DEMANDE DE RENSEIGNEMENTS N° 4 DE LA RÉGIE DE L'ÉNERGIE (LA RÉGIE) RELATIVE À LA
DEMANDE D'AUTORISATION RELATIVE AU POSTE PIERRE-LAPORTE ET À SA LIGNE D'ALIMENTATION

(iv) Processus détaillant : Coûts et calendrier de réalisation de projet

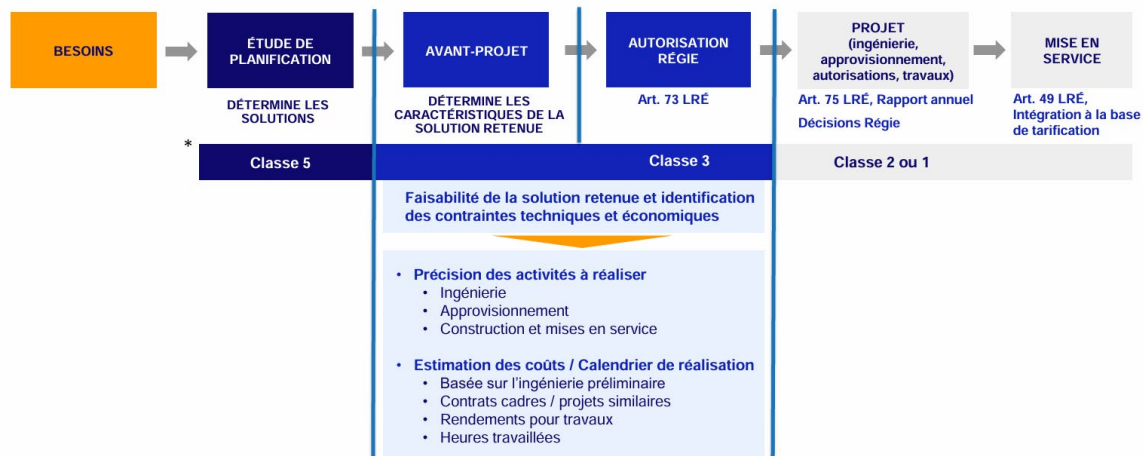
1.1.4. la *Solution retenue*, identifiée en référence (iv) à l'étape de l'Avant-projet, représente la solution 1, c.-à-d., le nouveau poste Pierre-Laporte et sa ligne d'alimentation, avec le tracé #4 présenté par HQT aux citoyens concernés par le Projet.

- 1.5 En référence (iv), le Transporteur présente les différentes étapes d'un projet d'investissement, débutant par l'étape des *Besoins* et se concluant par la *Mise en service*. Selon ce diagramme, à l'étape de *l'étude de planification*, le Transporteur détermine les solutions afin de répondre aux besoins identifiés. Les solutions identifiées ont des coûts associés de niveau de *Classe 5*.

Selon la compréhension de la Régie, les trois variantes de tracé, présentées au milieu, et identifiées en tant que solutions possibles avaient des coûts associés de niveau de *Classe 5*.

- 1.5.1. Veuillez déposer ces coûts pour les trois variantes. Si certains coûts ne sont pas disponibles, veuillez en expliquer les raisons. Veuillez également, à tout le moins, fournir un ordre de grandeur de ces coûts afin que la Régie puisse apprécier le coût supplémentaire estimé pour le tracé 4 au moment où il a été retenu.

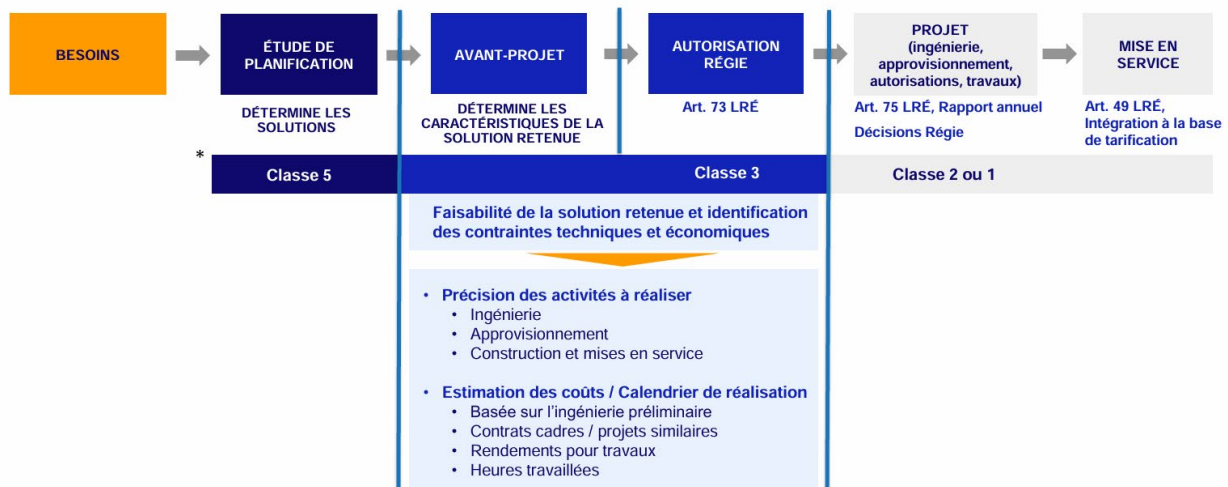
- 3.1 Veuillez préciser et expliquer la notion de *Contrats-cadres/Projets similaires* mentionnée en référence (i) à propos de l'estimation des coûts de *Classe 3*.

- 3.3 Veuillez préciser à quelle étape sont déterminés, dans la diapositive en référence (i), les éventuels droits de passage ou coûts d'expropriation permettant la réalisation d'un projet de ligne. Veuillez élaborer.

- 3.4 Veuillez confirmer que « *les paramètres relatifs au contenu technique* » du Projet (référence (ii)) doivent être déterminés avant l'*étude de planification* (référence (i)) et lors de laquelle sont déterminés les coûts de *Classe 5* des différentes options du projet afin de pouvoir retenir l'option optimale avant d'aller en *Avant-Projet* et la demande d'autorisation à la Régie basée sur des coûts de *Classe 3*.
